### PIANO COMUNALE DI CLASSIFICAZIONE ACUSTICA DEL COMUNE DI TRIESTE

### DOCUMENTO DELLE OSSERVAZIONI E CONTRODEDUZIONI

## CONTRODEDUZIONI ALLE OSSERVAZIONI/OPPOSIZIONI

al Piano Comunale di Classificazione Acustica adottato con deliberazione consiliare n. 63 del 17.12.2018

Localizzazione della richiesta su tavola PCCA adottato

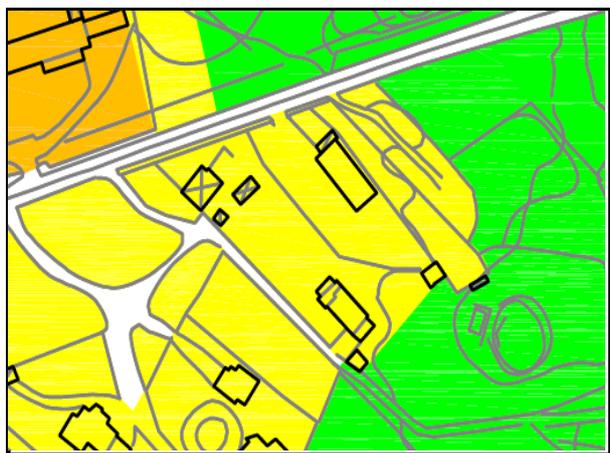
Viene richiesto di modificare l'assegnazione della classe acustica dell'area privata attigua alla sua residenza (supermercato CONAD di Opicina) da II a IV, in quanto ricadente in zona H3 del P.R.G.C..

NON ACCOLTA
